PLAN DE DÉPLACEMENTS URBAINS DU SYNDICAT DES MOBILITÉS PAU BÉARN PYRÉNÉES

A - PIÈCES ADMINISTRATIVES 2. CONSULTATION DES PERSONNES PUBLIQUES ASSOCIÉES : AVIS ET MÉMOIRE EN RÉPONSE

Zone 30 Coeur de ville

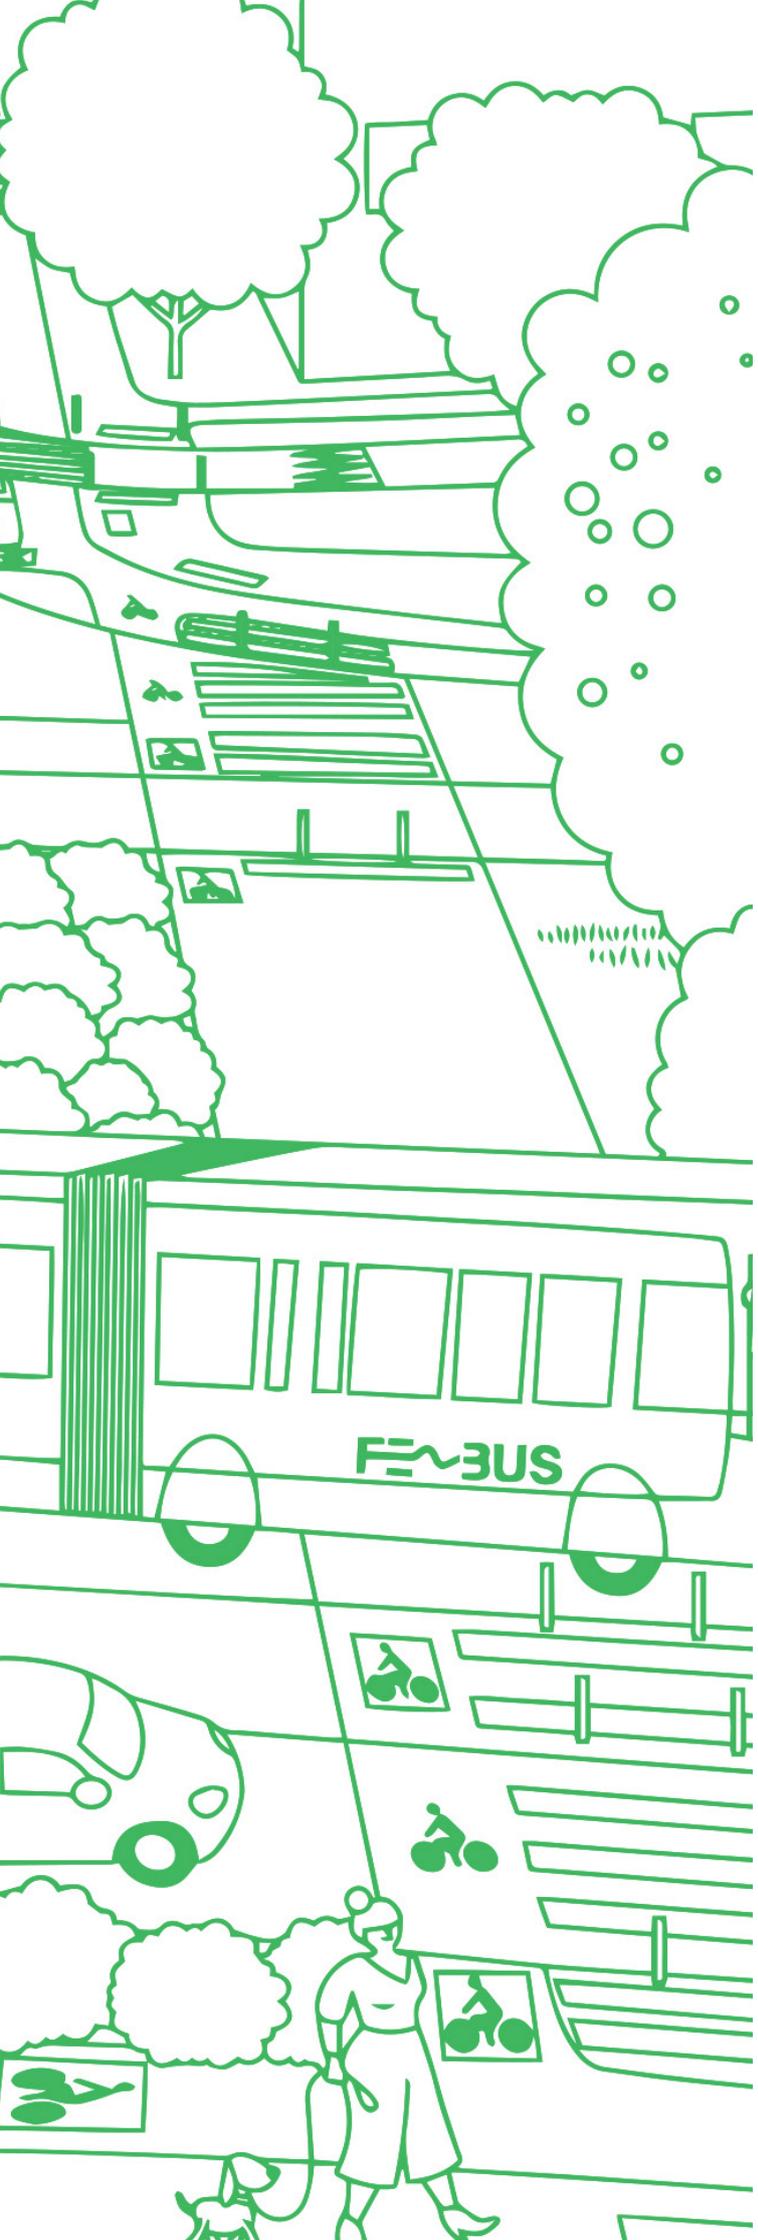
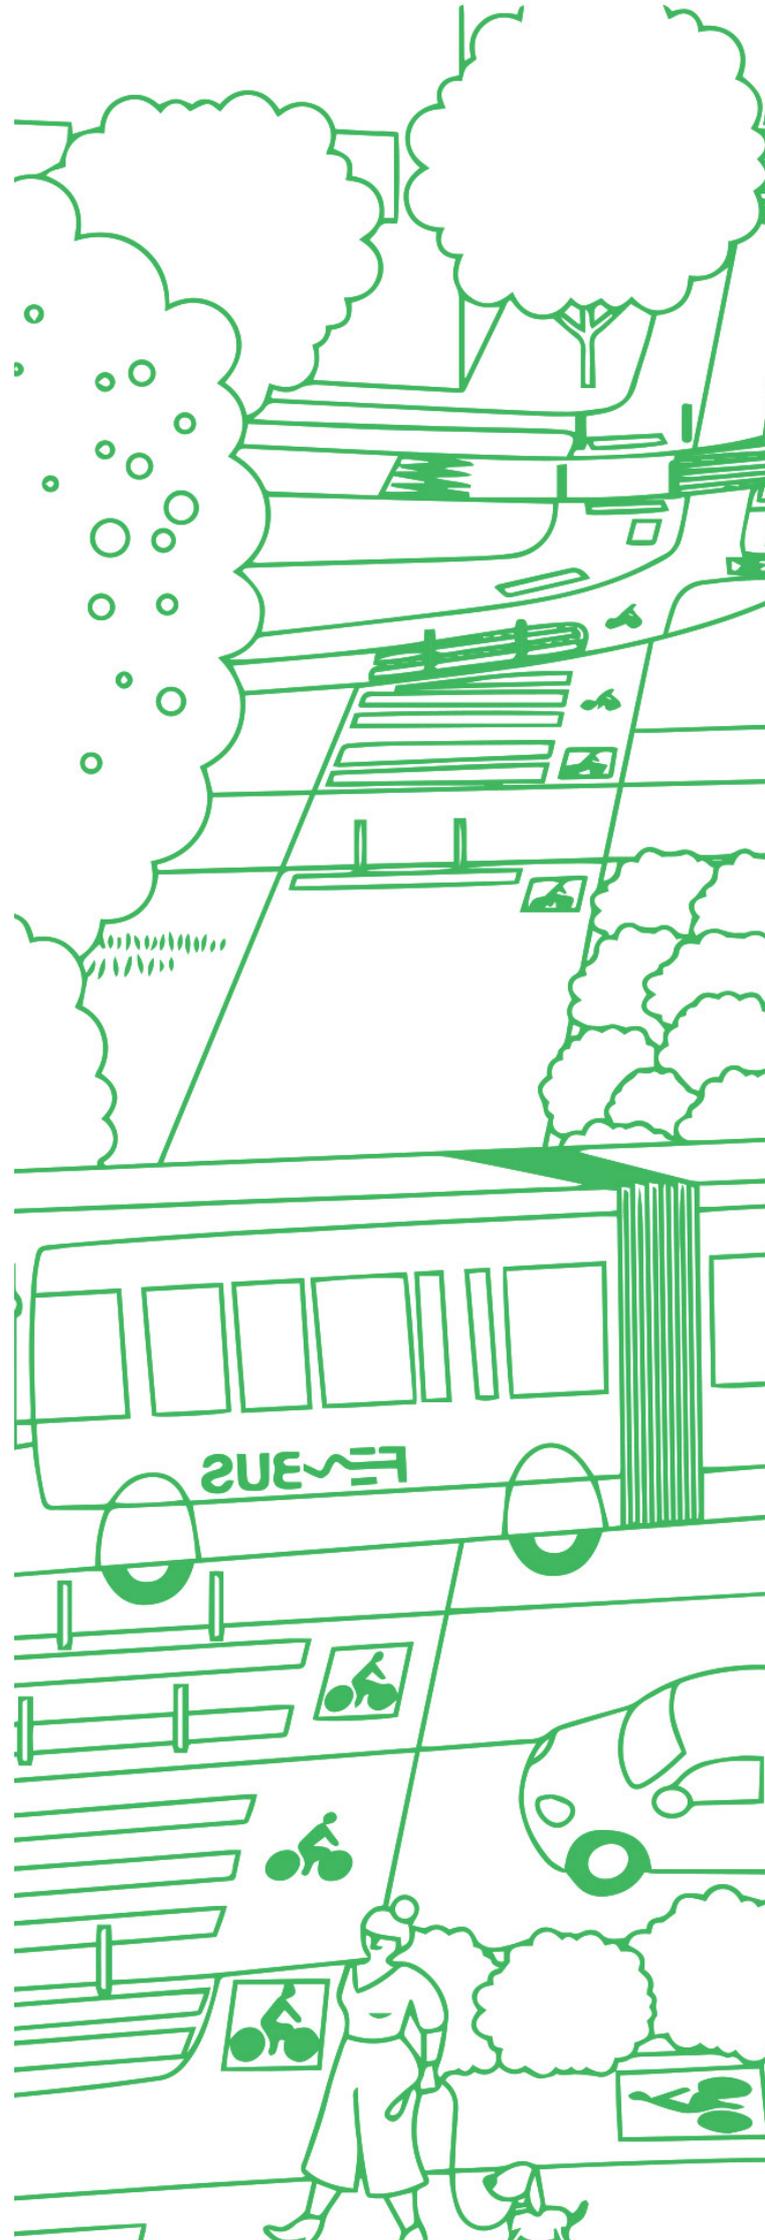
Vérifier le coût de 7 394 000 € de l'action A3 « Engager un plan piéton qui intègre la mise en accessibilité de l'espace public » (page 39)

Mise en accessibilité de l'ensemble des passages piétons à l'intérieur de la boucle

Abaissement des bordures quand cela est nécessaire

Pose de dalles podotactiles quand il n'y en a pas

Mise en place de bandes de guidages dans l'axe de la traversée piétonne pour guider les mal voyants.

Afin de respecter les obligations réglementaires, l'action A3 "Engager un plan piéton qui intègre la mise en accessibilité de l'espace public" sera une priorité en termes de suivi et de mise en œuvre pour l'année 2020.
